2. Änderung Regionales Raumordnungsprogramm

1. öffentliches Beteiligungsverfahren – Tabelle 1: Kommunen, Behörden, Verbände, Unternehmen

Abbildung 2 (zu Punkt I. 2.: Fläche 79):

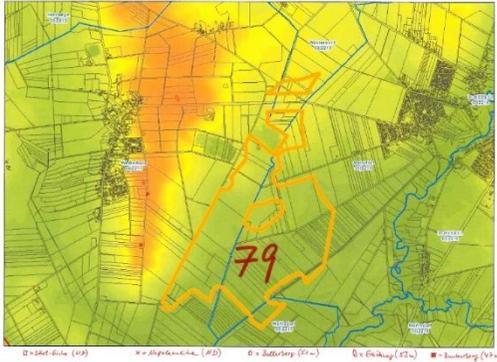
Gemeinde Scheeßel	<p>Fläche 079 – am Bullerberg und Bunkerberg südwestlich von Scheeßel (Gemarkungen Westerholz, Jeersdorf, Wohlsdorf und Westeresch)</p> <p>Bedenken: Die Vorrangfläche befindet sich nahe angrenzend an zwei der höchsten natürlichen Erhebungen im Landkreis Rotenburg (Wümme). Der Blick vom „Bullerberg“ mit 51 m über NN sowie von der Erhöhung nördlich der Kreisstraße 216 in Höhe von 53 m über NN würde durch die Ausweisung einer angrenzenden Vorrangfläche für immer beeinträchtigt werden. Gleiches gilt für den „Bunkerberg“ in einer Höhe von 47 m über NN, wo die Dorfjugend auf den Mauern des alten Bunkers eine Aussichtsplattform errichtet hat, die auch überregional frequentiert wird. In der Nähe befinden sich darüber hinaus die Naturdenkmäler „Napoleoneiche“ (nahe Bullerberg) und „Stieleiche“ (nahe Dorfgemeinschaftshaus/Sportplatz). Aufgrund dieser landschaftsprägenden Bestandteile (siehe Abbildung 2 der Anlage) handelt es sich hier um ein Ausflugsziel mit überregionaler Bedeutung, welches erheblich an Attraktivität verlieren würde. Aus den vorgenannten Gründen sollte auf die Ausweisung der Vorrangfläche 79 gänzlich verzichtet werden.</p> <p>Hinweise: Die SW-Druckrohrleitung Jeersdorf-Westerholz quert die Fläche</p>	<p>Der Landschaftsrahmenplan des Landkreises stellt Geestkanten und -kuppen, sofern sie nicht bereits erheblich durch bauliche Anlagen vorbelastet sind, als Strukturelemente mit positiver Wirkung auf die Raumstruktur dar. Hierzu gehören der Bullerberg und der Bunkerberg bei Scheeßel, die sich markant aus ihrer Umgebung hervorheben und daher für das Landschaftsbild eine besondere Bedeutung haben. Windenergieanlagen in unmittelbarer Nachbarschaft würden die Wirkung von Bullerberg und Bunkerberg als natürliche Erhebung überprägen und das Landschaftsbild entsprechend beeinträchtigen. Es soll deshalb im Rahmen der Entwurfsüberarbeitung noch einmal geprüft werden, ob der Flächenumfang des Vorranggebietes 079 reduziert werden kann.</p> <p>Der Hinweis zur SW-Druckrohrleitung Jeersdorf-Westerholz wird zur Kenntnis genommen.</p>

Abbildung 4 (zu Punkt I. 4.: Fläche 77):

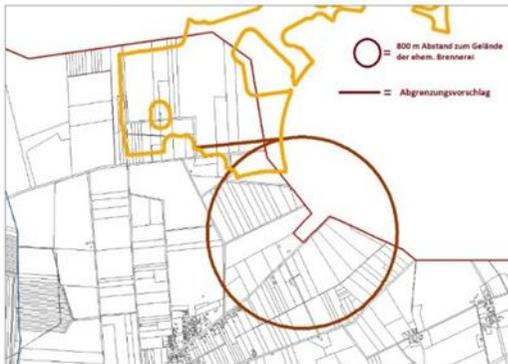
Stellungnehmer	Inhalt	Abwägung
Gemeinde Scheeßel	<p>Fläche 077 – nördlich von Ostervesede (Gemarkung Ostervesede)</p> <p>Bedenken: Es wird angeregt, die geplante Vorrangfläche Nr. 77 um den Teilbereich südlich des Vahlder Kirchweges und um eine Abstandsfläche von 75 m nördlich des Vahlder Kirchweges zu reduzieren (siehe Abbildung 4 der Anlage). Dies deshalb, weil sich nördlich und südlich des Vahlder Weges rund um „das große Holz“ das Naherholungsgebiet für die Osterveseder Bürger*innen befindet. Hier wird gewandert und Rad gefahren und die Ruhe und die besondere Eigenart und Schönheit des Landschaftsteiles genossen.</p> <p>Hinzu kommt, dass auf dem Gelände der ehemaligen Brennerei in der Gemarkung Benkeloh an der K 232 („Benkeloher Straße“) gewohnt wird. Hier hat sich ein Zirkusbetrieb angesiedelt. Zwar gibt es auf dem Gelände kein festes Wohnhaus, jedoch kehren die Schausteller in den Zeiten ohne Auftritte regelmäßig dorthin zurück und wohnen dann dort in ihren Wohnwagen. Die Gemeinde Vahlde beabsichtigt, einen Bebauungsplan aufzustellen, der das Gelände als „Sondergebiet Zirkusquartier“ ausweist, womit die planungsrechtlichen Voraussetzungen für den Aufenthalt des Zirkusbetriebs geschaffen werden. Der Abstand zwischen der Vorrangfläche 77 und dem künftigen Sondergebiet sollte analog dem festgelegten Abstand zu Wohngebäuden angewandt werden und 800 m betragen.</p> <p>Hinweise: keine</p>	<p>Der Anregung zum Vorranggebiet 077 kann nicht gefolgt werden, weil der Bereich am Vahlder Kirchweg aus regionalplanerischer Sicht für die Windenergienutzung geeignet ist.</p> <p>Beim Zirkusquartier auf dem Gelände der ehemaligen Brennerei in der Gemarkung Benkeloh handelt es sich nicht um Wohngebäude des amtlichen Liegenschaftskatasters.</p>

Abbildung 5 (zu Punkt I. 5. Fläche 88):

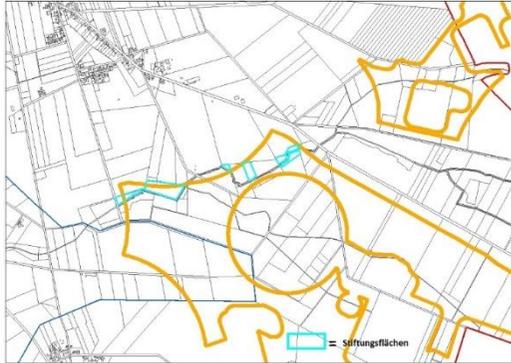
Gemeinde Scheeßel	<p>Fläche 088 – Bereich südöstlich von Ostervesede I (Gemarkungen Ostervesede und Westervesede)</p> <p>Bedenken: Am nördlichen Rand der geplanten Vorrangfläche (zwischen Roßiekenweg und der Kreisstraße 236) verläuft der Lünzener Bruchbach. Sowohl der beidseitige Randstreifen des Bachlaufs in einer Breite von 5 m sowie mehrere angrenzende Flächen befinden sich im Eigentum der „Stiftung Naturschutz im Landkreis Rotenburg (Wümme)“ (siehe Abbildung 5 der Anlage). Hier wurden in den letzten Jahren naturschutzrechtliche Pflege- und Entwicklungsmaßnahmen durchgeführt und damit der Bach und seine Niederung sowie die angrenzenden Flächen aufgewertet. Durch die Einbeziehung dieser Flächen in das Vorranggebiet wird das dortige Landschaftsbild erheblich beeinträchtigt und die durchgeführten Maßnahmen ad absurdum geführt. Der Landschaftsteil in Sichtbeziehung des Bachlaufs ist deshalb aus der Vorrangfläche herauszunehmen und damit das Gebiet zu verkleinern.</p> <p>Hinweise: keine</p>	<p>Den Bedenken wird zugestimmt. Die Talniederung des Lünzener Bruchbaches wird nicht in das Vorranggebiet für Windenergie einbezogen.</p>

Abbildung 2: Auszug RROP: Vergleichskarte Potenzialflächen Windenergie

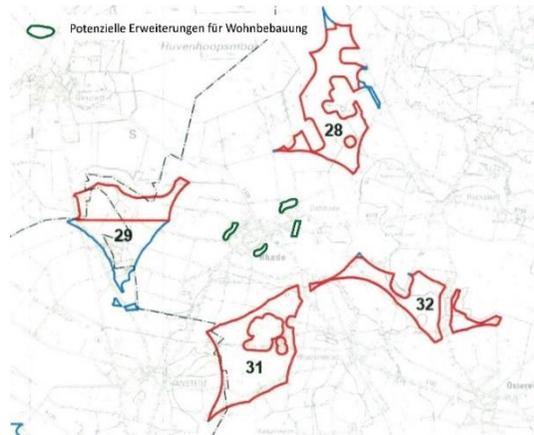
Durch die geplanten Windpotentialflächen ist insbesondere die Ortschaft Rhade in ihrer Wohnbauentwicklung eingeschränkt, weil das Dorf von vier Potenzialflächen umzingelt ist.

Die Gemeinde Rhade will daher für die langfristige Wohnentwicklung entsprechende Flächen ermöglichen und fordert entsprechende Abstände zu den Windenergiepotenzialflächen vorzuhalten, damit die Gemeinde Rhade der Aufgabe der Wohnbauentwicklung weiterhin gerecht werden kann.

Abb. 1: In Grün die Stiftungsflächen, blau die geplanten Vorrangflächen, braun die 9/2024 genehmigten Windkraftflächen, grau der aus den VR-Gebiet zu entlassende Bereich.

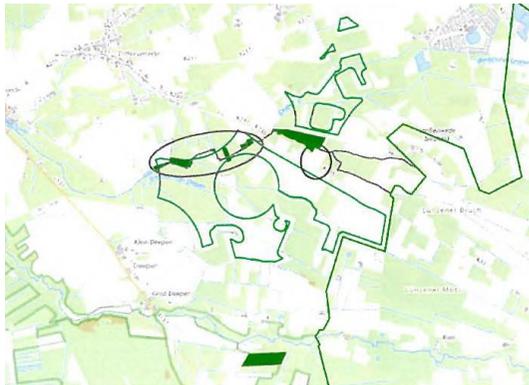
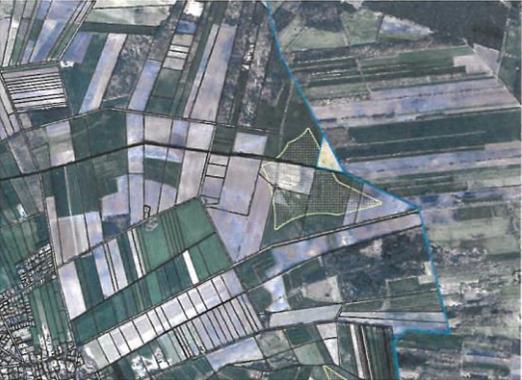
Den Landschaftsteil in Sichtbeziehung des Bachlaufs bitten wir deshalb aus der Vorrangfläche 88 herauszunehmen und damit das Gebiet zu verkleinern (siehe Abb. 1). Da im Oktober 2024 für 5 Windkraftanlagen nördlich der K 236 eine Baugenehmigung erteilt wurde, wurde das VR-Gebiet in diese Richtung ja bereits erweitert, so dass dies aus unserer Sicht in die Gesamtfläche jetzt eingerechnet werden müsste.

Avifaunistische Kartierungen belegen darüber hinaus am nordwestlichen Rand Vorkommen von Brachvogel und Kiebitzen (Revierkartierung, der UNB vorliegend) aus 2023.

Stellungnehmer	Inhalt	Abwägung
Stiftung Naturschutz im Landkreis Rotenburg (Wümme)	<p>Vorranggebiet 90, nordöstlich von Hemslingen an der Kreisgrenze</p> <p>Im Rahmen der Flurbereinigung hat die Stiftung Naturschutz eine Fläche am Trochelbach übernommen (Hemslingen, Flur 2, 76/5) und zu einer artenreichen Wiese entwickelt (Abb. 2). Im Zuge der Flächenübernahme hat sie dort zwei temporär wasserführende Wasserflächen angelegt, die regelmäßig bis in den Sommer hinein von Wasservögeln aufgesucht werden. Der Bereich nördlich des Trochelbaches im Bereich der Stiftungsfläche sollte mit gewissem Pufferstreifen nach Westen und Süden von Windkraftplanungen ausgenommen werden. Stiftungsflächen stehen wegen ihrer Bedeutung für den Naturschutz in der Regel als Standorte für Windkraftträder nicht zur Verfügung.</p>  <p>Abb. 2: Beige dargestellt die Stiftungsfläche, gelb gepunktet das geplante VR-Gebiet.</p>	<p>Den Bedenken wird zugestimmt. Die Stiftungsfläche am Trochelbach wird nicht in das Vorranggebiet für Windenergie einbezogen.</p>

Abb. 3: Brutnachweise und Brutverdachtsfälle von Großem Brachvogel und Kiebitz im Schwerpunktgebiet (SPG) Oerel in den Jahren 2021-2024. Kompensationsflächen sind pink straffiert dargestellt.

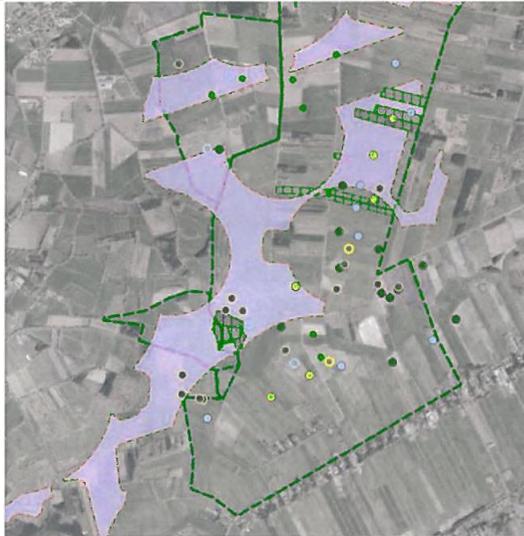
Die Länder-Arbeitsgemeinschaft (LAG) der Vogelschutzwarten (2015) empfiehlt für windkraftsensible Vogelarten wie Brachvogel und Kiebitz einen Mindestabstand zwischen Neststandort und Windrad von 500 m. Einzubeziehen sind bei der Festlegung von Abständen darüber hinaus auch Nahrungshabitate, Schlafplätze und Flugwege (Flugkorridore) zwischen den verschiedenen Aufenthaltsorten. In den Schwerpunktgebieten des Wiesenvogelschutzes Breddorf und Kalbe sind erfreulicherweise aufgrund der hohen Bedeutung als Brut- und Rastgebiet keine Vorrangstandorte für Windkraft vorgesehen. Auch das Kornbecksmoor als zentrales Brutgebiet des Großen Brachvogels soll freigehalten werden. Im westlichen Teil des Schwerpunktgebietes Nord dagegen sind Erweiterungen von bestehenden WEA-Gebieten und Neuausweisungen in Teilflächen geplant. Das Wiesenvogel-Schwerpunktgebiet Oerel dürfte durch den großräumigen Vorrangstandort Nr. 09 als Wiesenvogellebensraum allerdings weitgehend entwertet werden (Abb. 3).

In der Genehmigung des Windparks Oerel/Barchel (Nr. 08 der zeichnerischen Darstellung) vom 10.09.2020 wird festgestellt, dass sich „mit den aktuellen WEA-Standorten auf die nachgewiesenen Brutreviere (des Brachvogels) keine erheblichen Beeinträchtigungen ergeben, da bei der Erstellung des Windparkkonzeptes auf weitere WEA-Standorte verzichtet wurde und die 7 geplanten WEA so platziert wurden, dass ein größtmöglicher Abstand zu den Brutrevieren gewährleistet wird“. Von diesem Grundsatz wird mit dem zusätzlichen Vorrangstandort Nr. 09 zurückgetreten. Die Brachvogelreviere würden somit im Zentrum des Windkraftgebietes liegen. Aufgrund der oben dargestellten fachlichen Einschätzung mindestens eines Meideverhaltens wird damit ein Störungsverbot nach §44 (1) BNatSchG ausgelöst und könnte zur Verschlechterung der lokalen Population führen.

Abb. 4a: Grün dargestellt ist die Ankaufsfläche, die grünen Punkte stellen Kiebitzbrutverdachte dar. Die VR-Flächen sind rot umrandet dargestellt, LK-Flächen pink kariert und Flächen der Humuswerke rotbraun schraffiert.

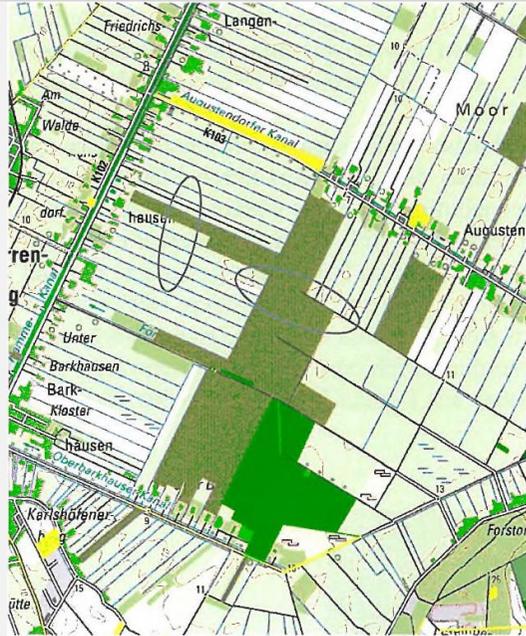
Die Vorrangfläche liegt in einem aktiven Torfabbaugebiet (Abb. 4a und b). Durch den Bestand an Kiebitzen (sowohl innerhalb der vorgesehenen Fläche als auch außerhalb Reviere von Kiebitzen und Brachvogel (Ergebnisse Revierkartierung, der UNB vorliegend, Abb. 4a), geplantem Flächenankauf des Landkreises (siehe grüne Flächen in Abb.4a) und damit verbundenen naturnahen Wasserstandsentwicklung ist das Areal als weiteres Schwerpunkt- bzw. Ausweichgebiet für den Wiesenvogelschutz anvisiert.

Abbildung 1: NordWestLink Präferenzraum (orange, Linie, dick), Vorranggebiete für Windenergie (grün, deckend, Fläche, Umrandung, hellblau)

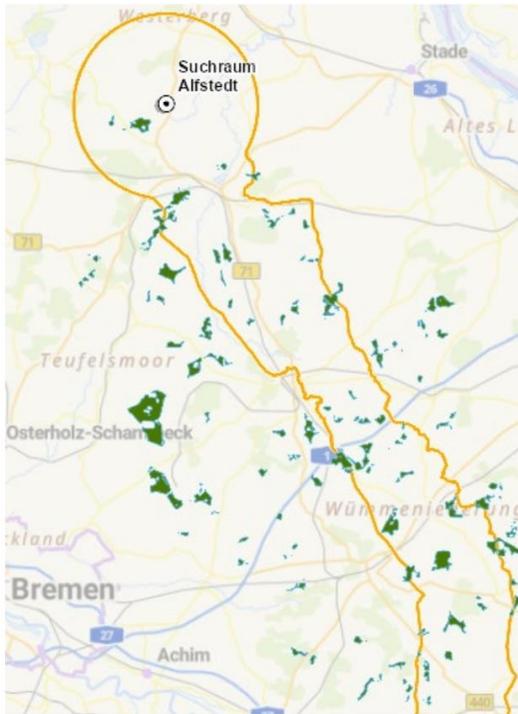
Das Vorhaben "Planänderungsverfahren zum Regionalen Raumordnungsprogramm des Landkreises Rotenburg (Wümme)" überschneidet sich räumlich mit dem Präferenzraum des NordWestLink und damit mit dem für die Trassierung zugänglichen Bereich.

Wir weisen darauf hin, dass wir insgesamt 35 Flächen identifiziert haben, die vollständig im Präferenzraum liegen, sowie 8 Flächen, die teilweise in diesem Bereich liegen. Zusätzlich gibt es 6 Flächen, die räumlich konkret die aktuelle Planung des Trassenverlaufs überlagern. Eine detaillierte Übersicht

Abbildung 1: SuedLink Trassenkorridor (rot, Linie), SuedLink-Achse (rot, Linie), betroffene Flächen (Magenta, Fläche)

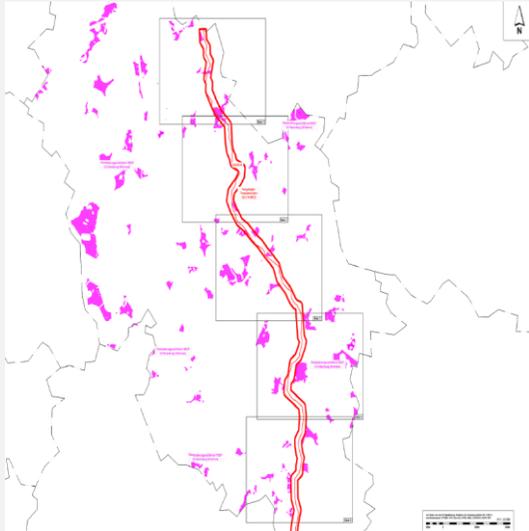
Die Festlegung des Untersuchungsrahmens nach § 20.3 NABEG durch die BNetzA erfolgte am 30.09.2020. Die Pläne sowie Unterlagen gemäß § 21 NABEG wurden am 30.12.2022 eingereicht. Die BNetzA hat am 15.03.2024 entsprechend § 24 NABEG den Plan festgestellt.

Die in der Stellungnahme dargestellten Flächen befinden sich im Landkreis Rotenburg (Wümme). Detaillierte Darstellungen des Trassenverlaufs finden Sie in den Anlagen. Die rote Linie in der Mitte kennzeichnet die Achse, während die seitlichen Linien den Trassenkorridor markieren. Flächen, die vom Planänderungsverfahren betroffen sind, sind in magenta dargestellt. Einige dieser Flächen befinden sich innerhalb des Trassenkorridors. Der Schutzstreifen des SuedLink ist im Regionalen Raumordnungsprogramm des Landkreises Rotenburg (Wümme) jeweils freigehalten. Damit sollte es zu keinen Konflikten kommen. Sollte es durch Planänderungen dennoch zu Betroffenheiten kommen, ist folgendes zu beachten:
